REPÚBLICA DE COLOMBIA
SUPERINTENDENCIA DE INDUSTRIA Y COMERCIO

Oficio N° 9777 de 24 de junio de 2021

Ref. Expediente N° NC2019/0007761

TÍTULO DE LA SOLICITUD: “DESTAPALATAS”

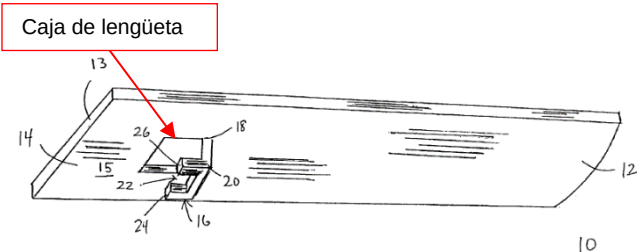
Tabla 1. Comparación de las características técnicas esenciales, con las del estado de la técnica:

Características esenciales	D1
Una herramienta elaborada en metal o en polipropileno para facilitar la apertura de una lata de bebida liquida y se caracteriza por:	Aparato para abrir una caja que comprende un elemento desmontable (22) provisto de un anillo de agarre (21), el aparato comprende un brazo alargado (11) que tiene un extremo que forma un pico (12), y una orejeta (13) que sobresale en un lado del brazo, caracterizado porque (...) (reiv. 1)
Punta	(...) un extremo que forma un pico (12). (reiv. 1)
Mango	(...) el brazo (11) está provisto en su extremo (14) de un apéndice de cualquier forma. (reiv. 6)
Lengüeta	(...) una orejeta (13) que sobresale en un lado del brazo. (reiv. 1)
Caja de lengüeta	(...) su borde está delimitado por un corte 16 que lo separa del resto del brazo. (pág. 3, líneas 32 a 34)

De acuerdo con la tabla anterior, las características esenciales del artefacto de la reivindicación 1 habían sido divulgadas previamente en el documento D1, por lo tanto, la materia reivindicada no es nueva.
